Rapport de contrôle d'installations électriques à basse et à très basse tension

RÉF. 44/2021/76381/01:1

DATE DU CONTRÔLE 23/08/2021 AGENT VISITEUR Jean François Nibus
 ADRESSE DU CONTRÔLE Rue Eugène Vandenhoff 139 - 4030 Liège TYPE DE CONTRÔLE Visite de contrôle vente ancienne installation (8.4.2.)

CONCLUSION : NON CONFORME

Croquis de position élémentaire et descriptif sommaire des tableaux

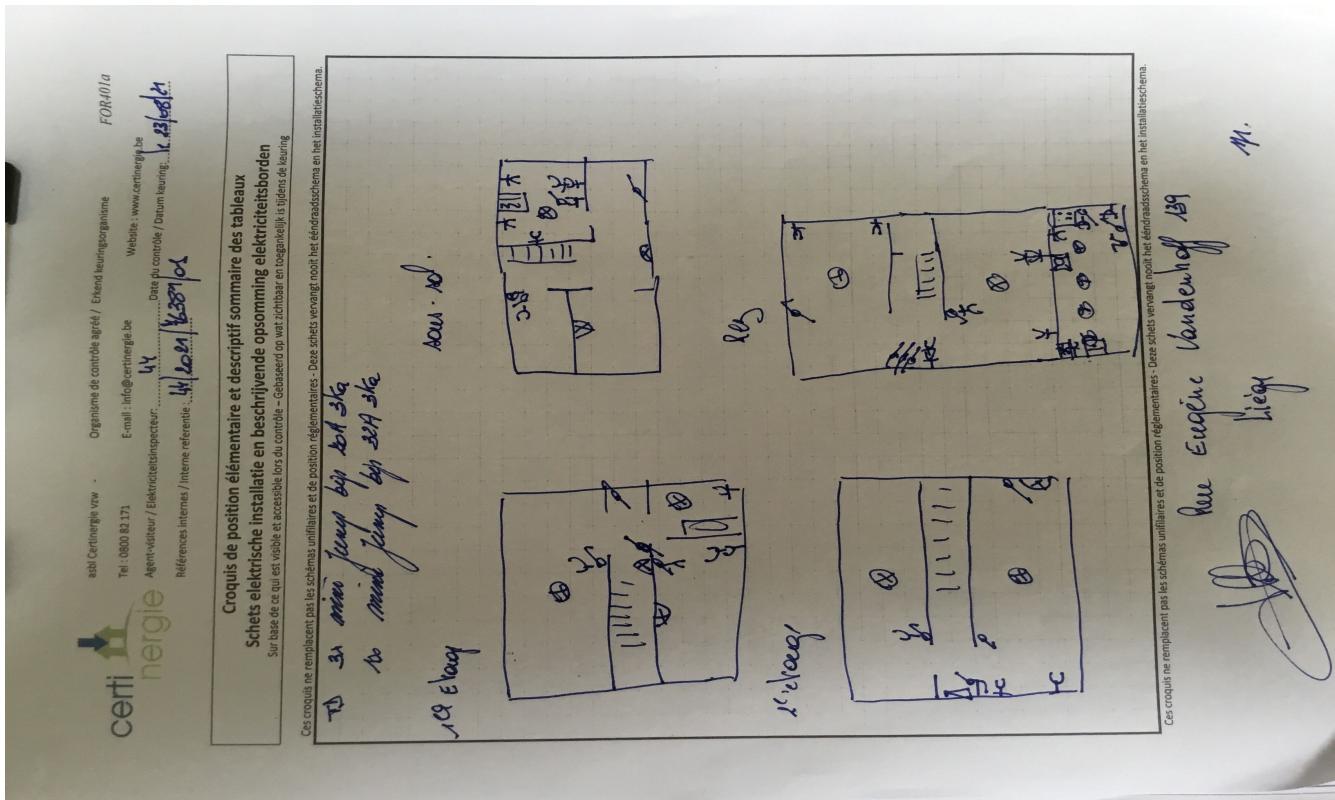
Conformité schéma(s) unifilaire(s) et plan(s) de position Sans objet | Nombre de tableaux 1 | Nombre de circuits 4

Description tableau(x) voir plan(s) dans annexe(s)
